„POD pe DN 11 C KM 10+175 LA TURIA”

Raport de Audit de Siguranță Rutieră

“ Pod DN 11C km 10+175, la Turia”

STADIUL 1 - STUDIU DE FEZABILITATE

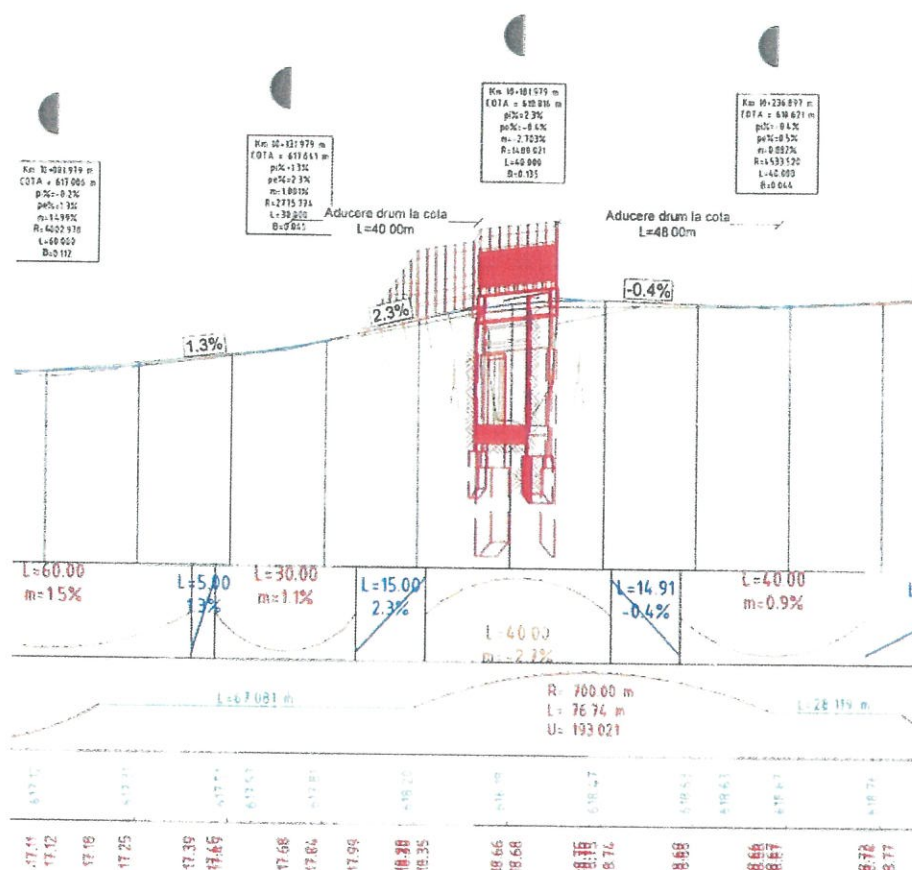
Podul este in curb. In partea scrisa nu sunt precizate elementele geometrice ale racordarii in plan. Nici pe planul de situatie nu sunt precizate elementele racordarii in plan. Doar in profilul longitudinal este precizata raza de racordare de 700 m.

Sețiunea transversala a podului este prezentat cu panta única de 2,50%, profilul transversal este convertit.

Recomandare Completarea planului de situatie cu elementele racordarii in plan, cu precizarea vitezei de proiectare.
Conform STAS 863/85 pentru o viteza de proiectare de 80 km/h la raz amai mare de 620 m nu este necesara convertirea.

Se recomanda verificarea razei de racordare in plan si adoptarea unei viteze de proiectare corespunzatoare.

Sețiunea Tablier - Optiunea 1

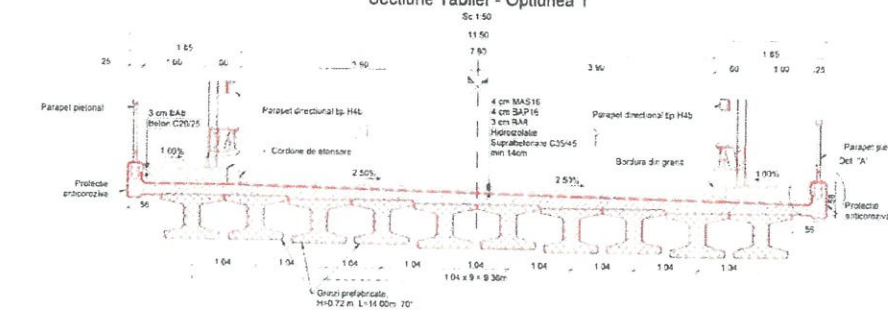
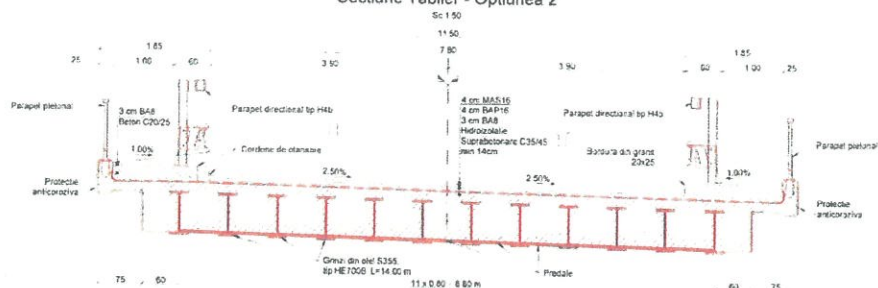
Nu este precizata viteza de proiectare.

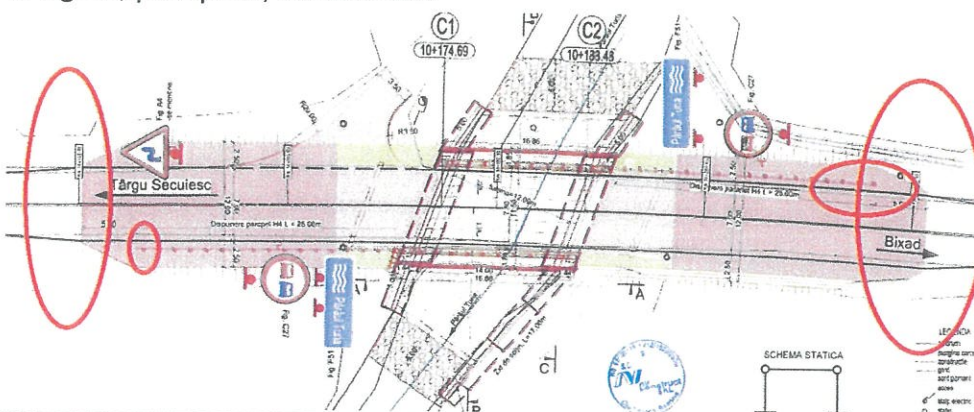
Pe planul de situatie nu sunt prezentate pozitiile kilometrice de inceput si sfarsit de proiect si nici a elementelor constructive cum ar fi: rigole, parapete, santuri etc.

Recomandare La faza urmatoare de proiectare se recomandă precizarea pe planul de situatie pozitiile kilometrice de inceput si sfarsit a elementelor constructive.

Amenajare rampe de acces
Sc 1:100

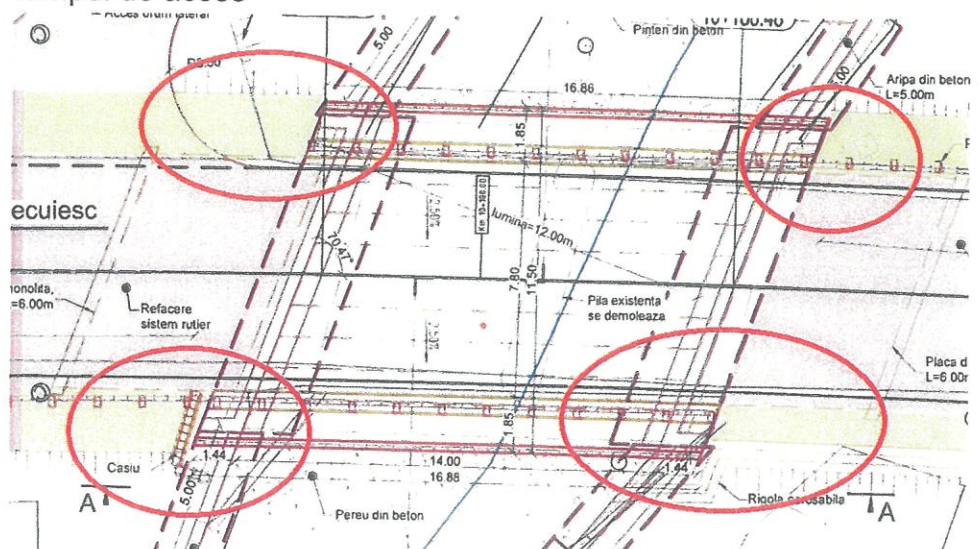
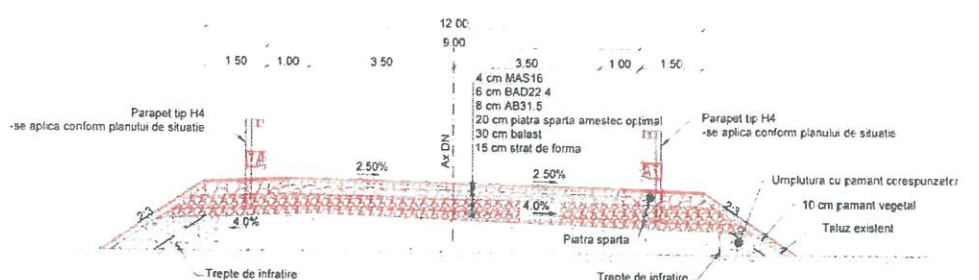
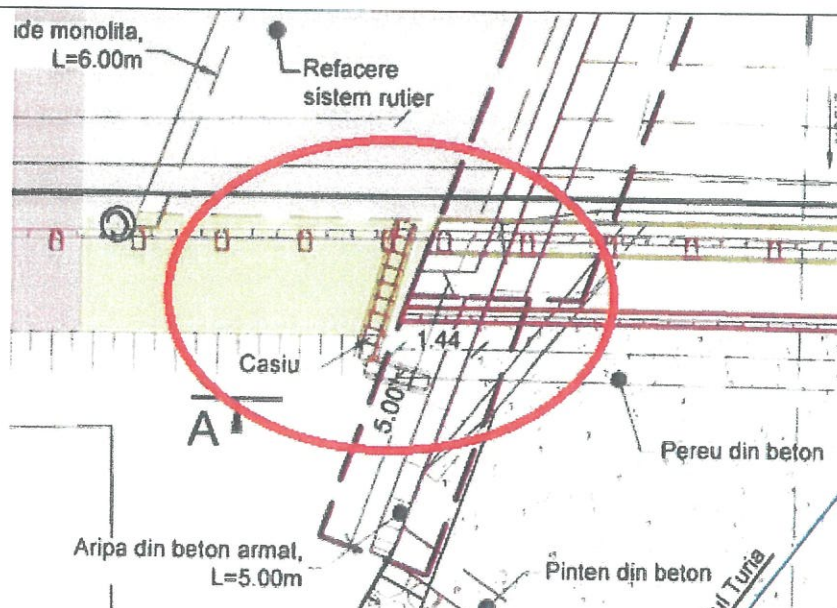
Planurile de situatie nu contin elemente destinate pietonilor (trotuare) sau ciclistilor (piste pentru cicilisti) pe rampele de acces. Pe pod sunt prevazute trotuare cu o latimea de 1,60 de m fiecare, latime in care este inclusa si latimea parapetului de siguranta.

Aceste trotuare vor fi utilizate de pietoni dar nu exista contiunitate pe rampel de acces

Recomandare Se va acorda o atentie deosebita la racordarea trotuarelor/acostamentelor de pe rampele de acces la trotuarul de pe pod la faza urmatoare de proiectare.

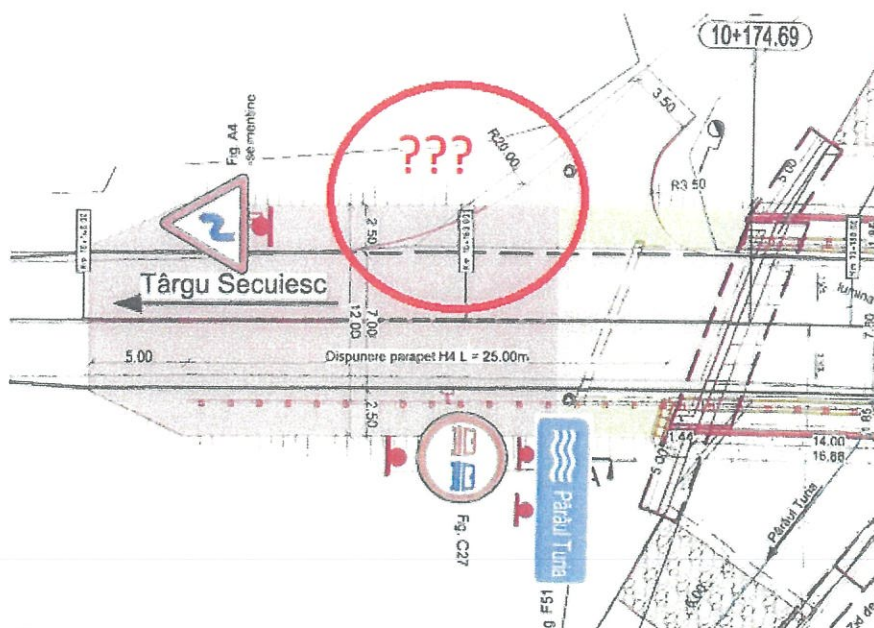
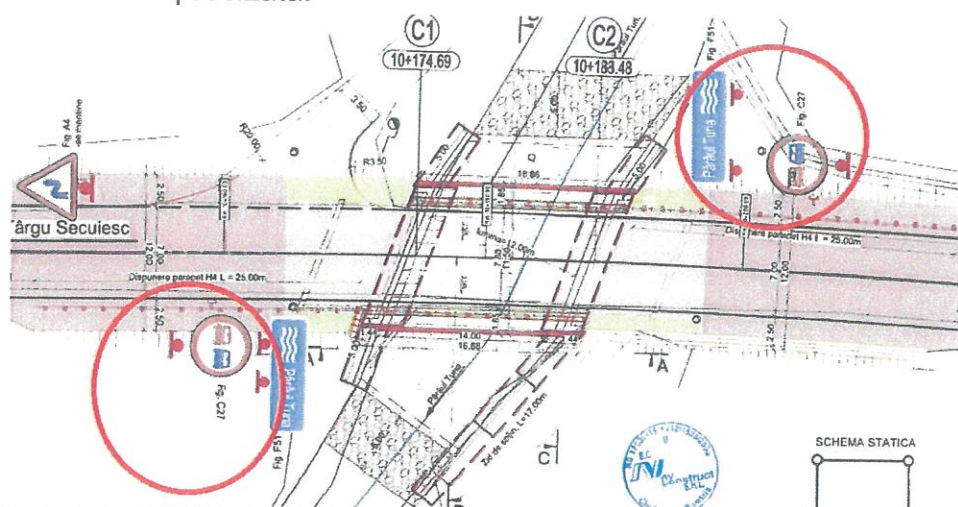
7.1.1 Analiză	Proiectul prevede lucrari pentru semnalizarea verticală. Semnalizarea verticala nu este completa si este eronata. Nu este reglementat circulatia dinspre si spre drumul lateral existent.
----------------------	---

Indicatoarele noi prevazute a se monta prin proiect nu au pozitia kilometrica precizata.

Se recomandă refacerea planului de semnalizare cu reglementare circulației dinspre și spre drumul lateral și precizarea poziției kilometrice a indicatoarelor noi. În amplasarea lor să se facă la distanțele reglementate de SR 1848.

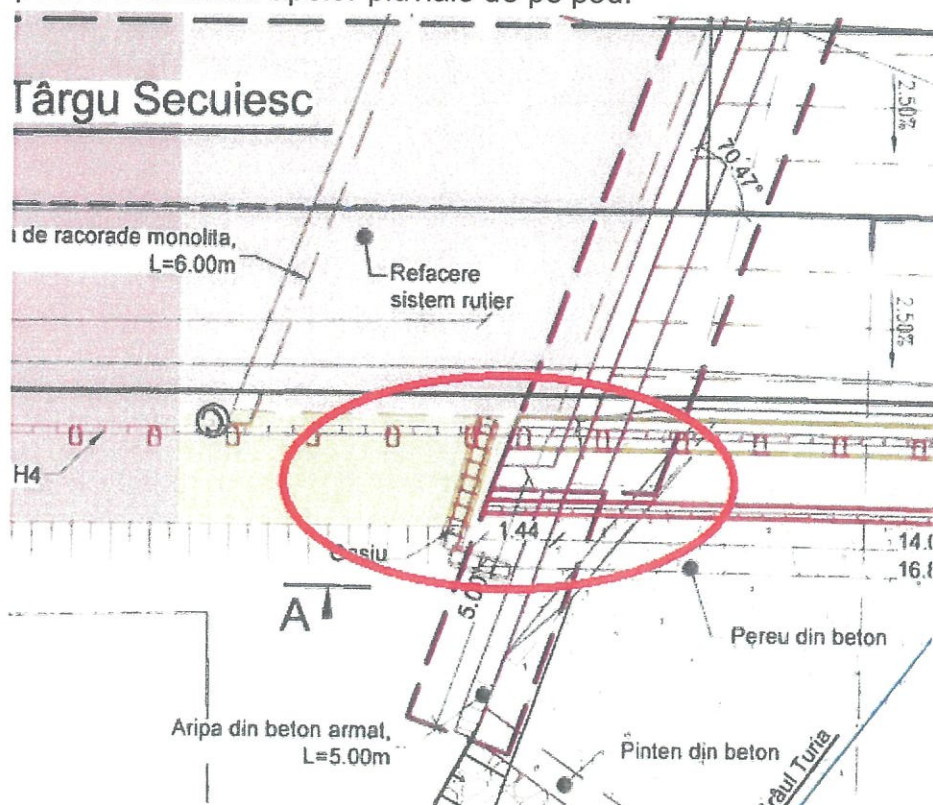
8.1.1	Analiză	Podul va fi echipat cu sistem de colectare si evacuare a apelor pluviale ,la capetele podului sunt prevazute a se realiza casiuri pentru evacuarea apelor pluviale de pe pod.
-------	----------------	---

Recomandare	La faza urmatoare de proiectare se va detalia modul de colectare a pei pluviale de acest casiu si de evacuarea apei colectate de aceasta la emisar.
--------------------	---

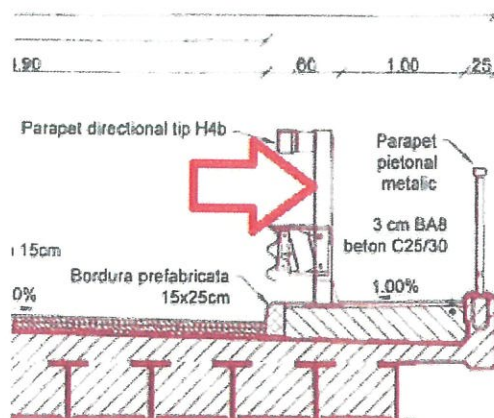
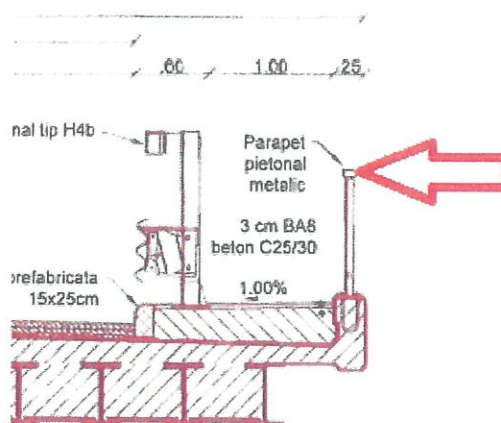
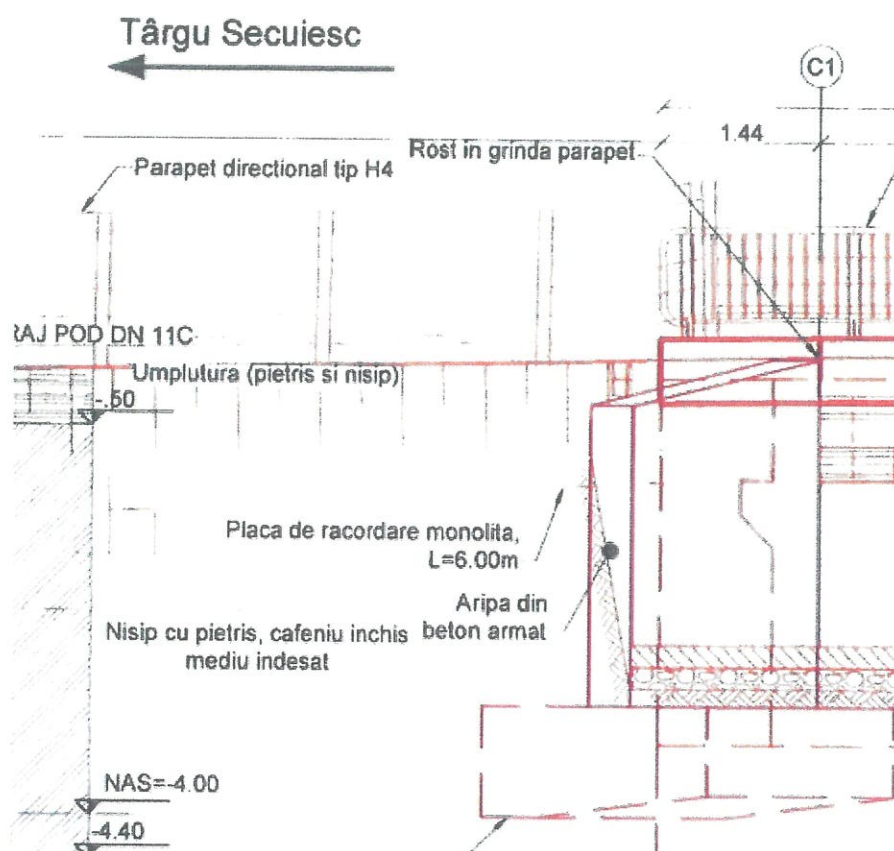
Pe pod pentru sunt prevăzute a se monta parapete pietonale metalice, conform secțiunii transversale și a dispoziției generale.

Pe rampele de acces la pod sunt prevăzute dispozitive de siguranță pasivă tip H4b, conform dispoziției generale, Elevatie.

Nu există profiluri transversale curente pe rampe din care să rezulte modul de amplasare a dispozitivelor pasive de siguranță pe rampe.

Se vor respecta prevederile standardelor SR 1317/1 și 3 din 2011, precum și SR 1317/2 din 2010 "Dispozitive de protecție la drumuri"; Proiectarea parapetelor de siguranță se va face conform "Normativul pentru sisteme de protecție pentru siguranța circulației pe drumuri, poduri și autostrăzi" indicativ AND 593/2012;

Pentru sporirea siguranței rutiere se vor amplasa parapete de protecție pe sectoarele de drum în rambleu cu taluzul având pantă de 2:3, mărginite de șanțuri trapezoidale, în condițiile în care $H \geq 1.50$ m, măsurat de la baza șanțului; pentru aceasta este nevoie de prezentare profilurilor transversale curente pe rampe.

Se recomandă corelarea secțiunii transversale a podului și a profilului transversal tip de rampe cu dispoziția generală a podului, cu planul de situație și cu profilul longitudinal, astfel încât să fie prezentate începutul și sfârșitul de amplasare a acestor dispozitive de siguranță pasivă.
